Mission régionale d'autorité environnementale

Avis en date du 30 janvier 2019 de la Mission régionale d'autorité environnementale d'Île-de-France sur le projet d'aménagement Chemin des Carrières situé à Orly (Val-de-Marne)

Le présent avis porte sur l'étude d'impact du projet d'aménagement « Chemin des Carrières », situé au nord-ouest de la ville d'Orly (94). Il est émis dans le cadre de la procédure de création de la zone d'aménagement concerté (ZAC) Chemin des Carrières et du dossier de déclaration d'utilité publique. Le projet vise à implanter 770 logements (collectifs et individuels) ainsi que quelques commerces dans un secteur urbain hétérogène actuellement composé de bâtiments d'activités et de logistique et de pavillons résidentiels. Le projet est localisé à proximité de l'aéroport de Paris-Orly.

Illustration 4 : Plan masse du projet - Source : Etude d'impact p 178 + Annotations DRIEE-IF

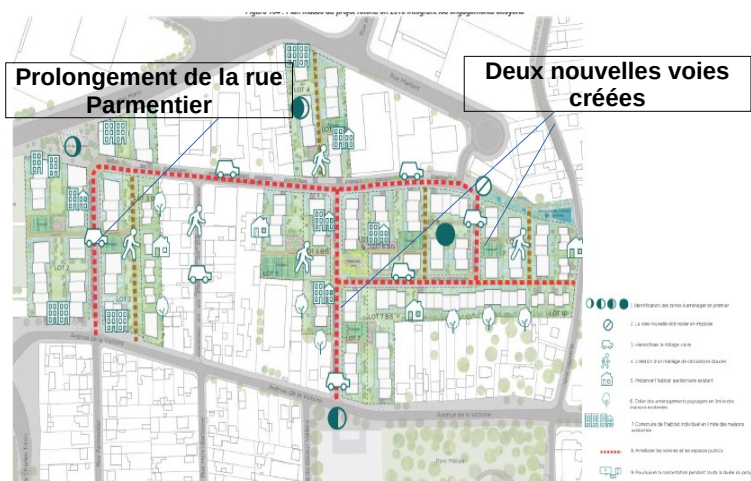
Une reprise du réseau viaire (cf. illustration 4) est prévue par le projet avec un prolongement de la rue Parmentier permettant d'assurer une connexion avec la rue du chemin des Carrières. Seule cette nouvelle voie principale sera empruntée par les véhicules poids lourds. Par ailleurs, deux nouvelles voies seront créées sur la partie est du projet, de façon à assurer une liaison entre le sud (avenue de la Victoire) et le nord (rues Maillard et Bas Marin) via la rue du Docteur Lecène.

La MRAe relève que le projet prévoit, selon les plans masse exposés, de longs fronts bâtis et qu'il serait utile d'analyser la possibilité de percées visuelles de façon à offrir plus de transparence et de perspective sur le site.

Illustration 6 : Plan de circulation viaire et de parcours doux - Source : Etude d'impact p188

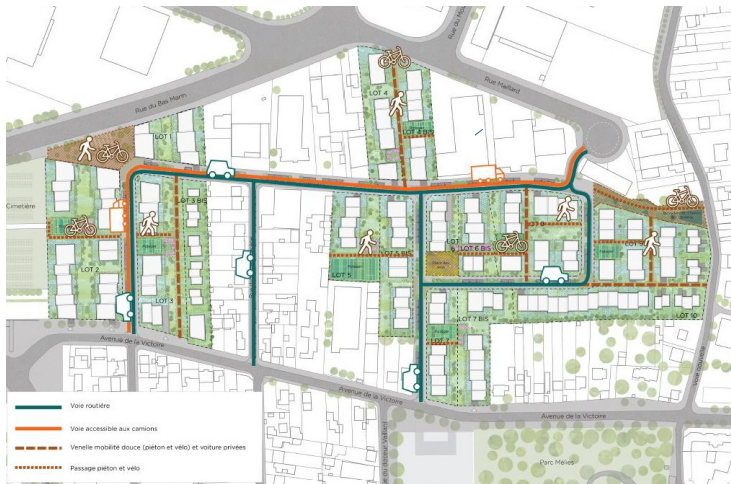
Le phasage opérationnel du projet est succinctement présenté. L'étude d'impact indique simplement que le projet sera réalisé en quatre phases (cf. illustration 7), avec une première phase débutant en 2022 et une quatrième et dernière phase commençant après 2025.

La MRAe recommande d'une part, de préciser la durée estimée de chacune des phases en indiquant explicitement les dates de fin de chantier et d'autre part d'indiquer le calendrier opérationnel de réaménagement des voiries.
